TuR-Anlage Katzenfurt

## FESTSTELLUNGSENTWURF

Straße: A 45	Unterlage / Blatt-Nr.: 7 / 5a
Beginn: zw. NK 5315 023 u. NK 5316 029, Strecken-km 151,112	Lageplan der Immissionsschutzmaßnahmen
Ende: zw. NK 5315 023 u. NK 5316 029, Strecken-km 153,703	Berechnungspunkte
Hessen ID: 20852	Maßstab: 1 : 1.000

**Ersatzneubau der Talbrücke Volkersbach mit sechsstreifigem Ausbau**  
1. Planänderung  
von Betr.-km 151,112 bis Betr.-km 153,703  
von Bau-km 0+960 bis Bau-km 3+550

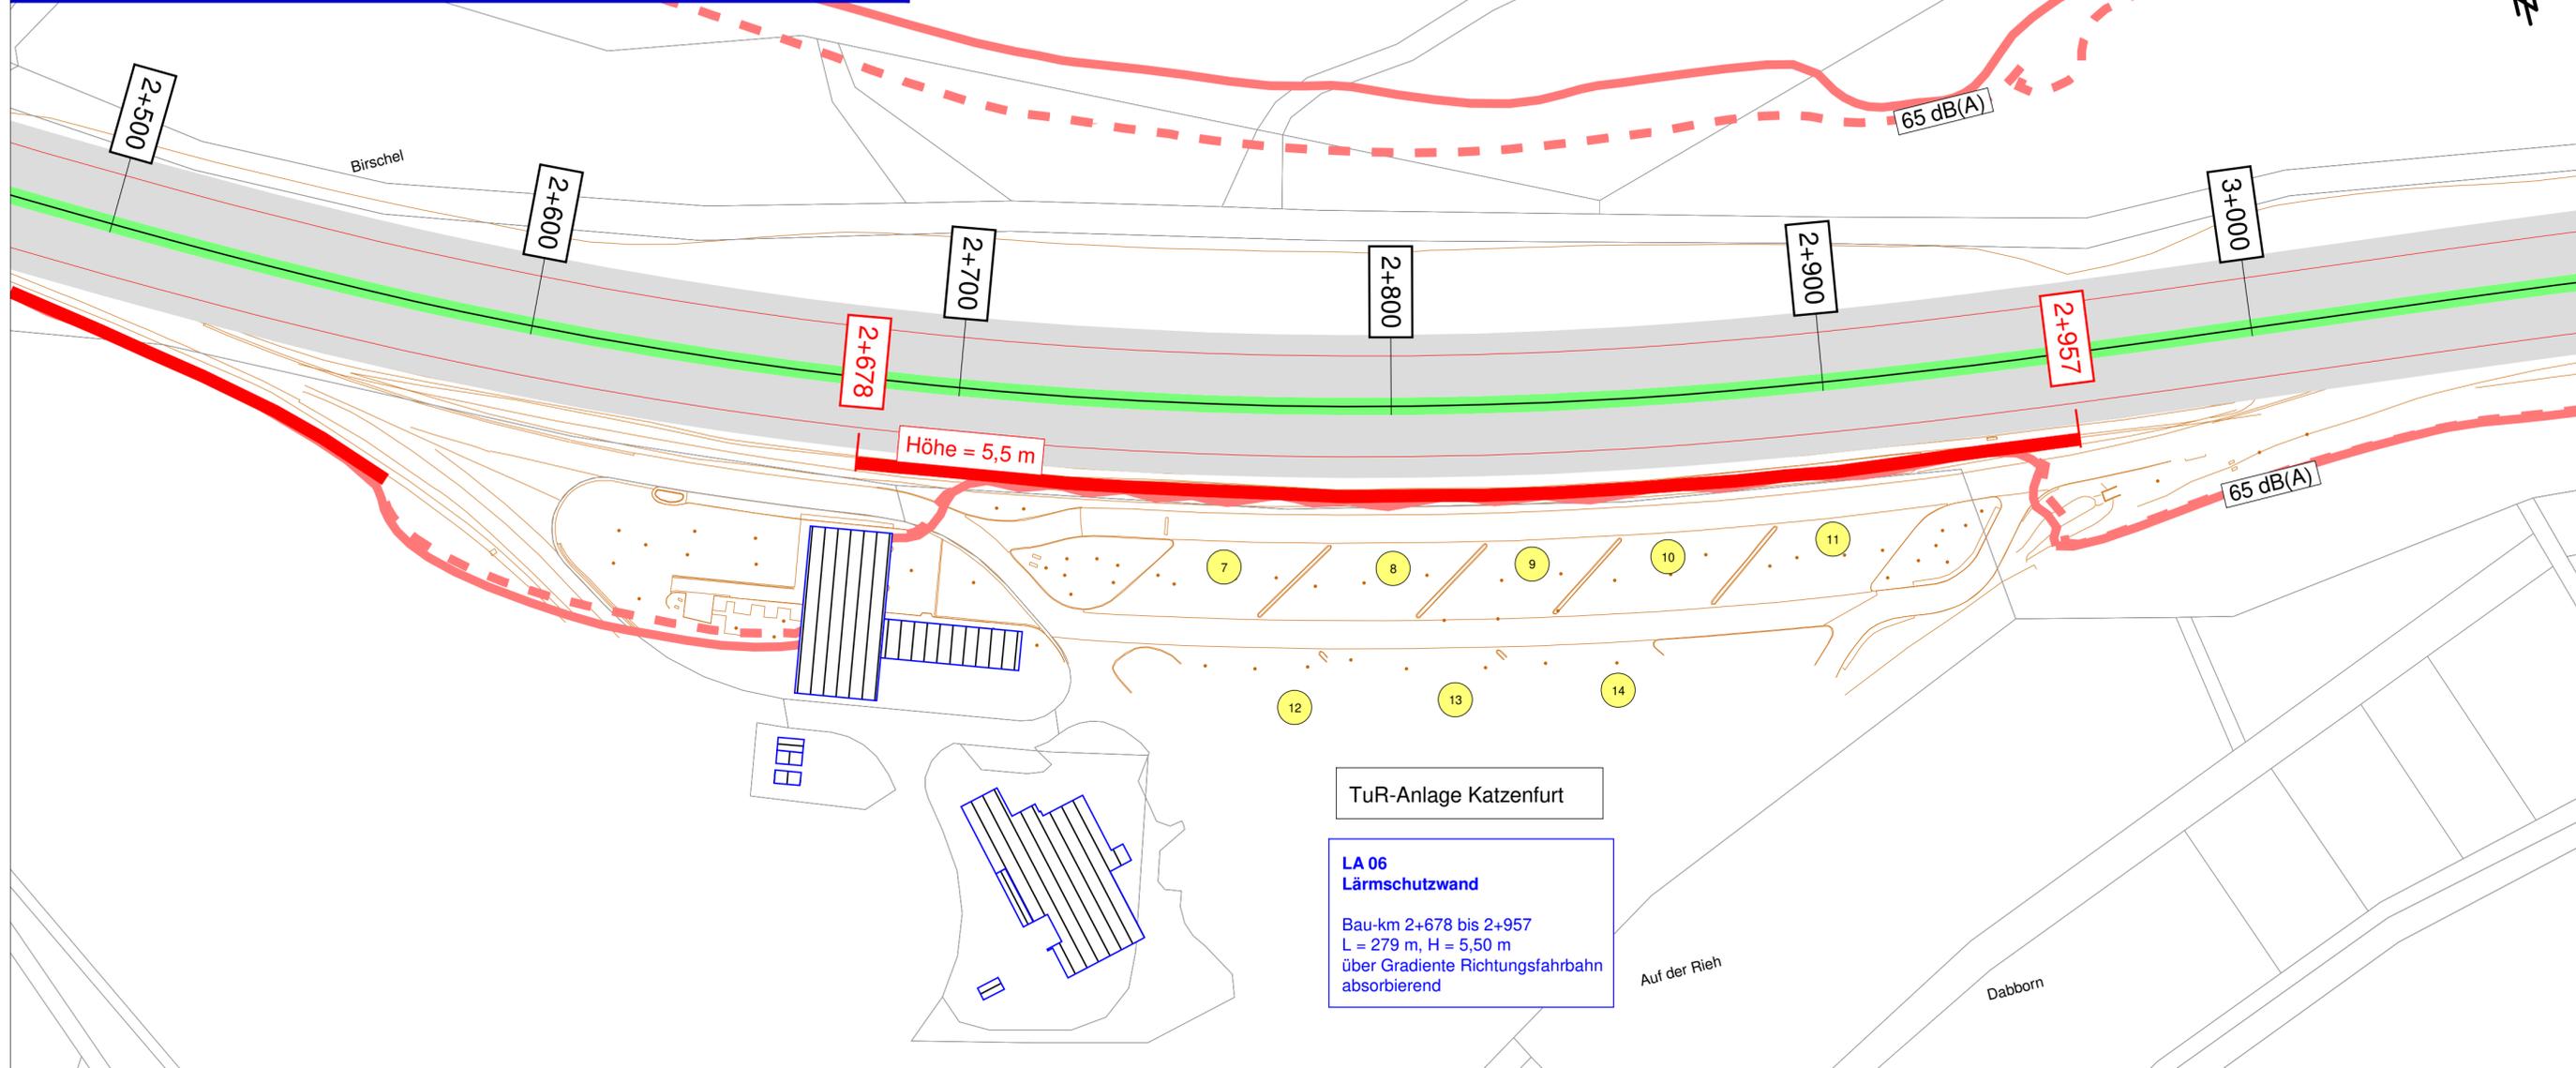
### Isophone in 3,0 m Höhe über Gelände Nachtzeitraum (alt)

### Isophone in 3,0 m Höhe über Gelände Nachtzeitraum (neu)

a	Aktualisierung Berechnungsergebnisse mit Verkehrsprognose 2030, Jan. 2018	23.02.2018	Olbrich
Nr.	Art der Änderung	Datum	Zeichen

**LA 06**  
Lärmschutzwand  
Bau-km 2+678 bis 2+957  
L = 279 m, H = 5,50 m  
über Gradiente Richtungsfahrbahn  
absorbierend
